# ИНФОРМАЦИОННЫЙ БЮЛЛЕТЕНЬ № 148

14 мая 2015 г.

**ТЕМА:** Применение гильз 236-1002021-А5, 236-1002021-Б2, 7511.1002021-01, 7511.1002021-10, 240-1002021-Б4 нового исполнения на двигателях 130х140 V6, V8, V12 кроме двигателей ЯМЗ-656/658... производства ОАО «Автодизель»

Рис. 1. Гильза 236-1002021-А5 старого исполнения

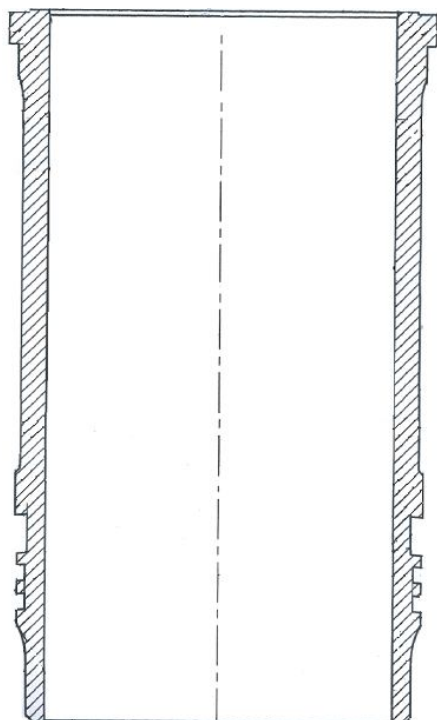
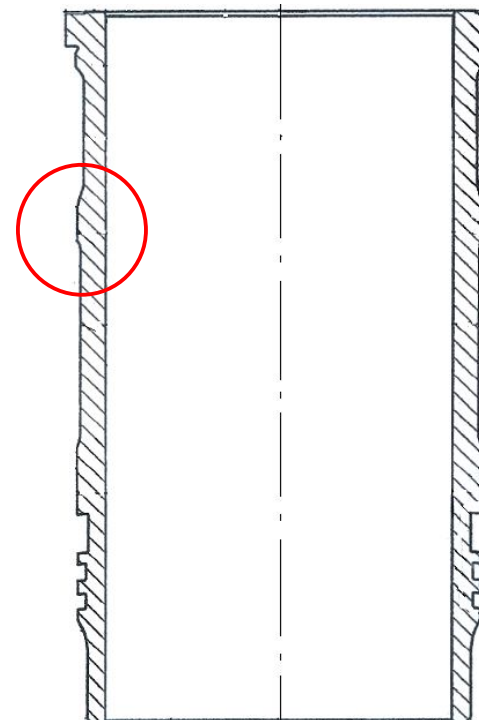
С апреля 2015 года на двигателях 130х140 V6, V8, V12 кроме двигателей ЯМЗ-656/658... применяются гильзы 236-1002021-А5, 236-1002021-Б2, 7511.1002021-01, 7511.1002021-10, 240-1002021-Б4 нового исполнения. На гильзах нового исполнения изменена форма наружной поверхности. Монтажные размеры и обозначение гильз не изменены. Гильзы старого и нового исполнения взаимозаменяемы.
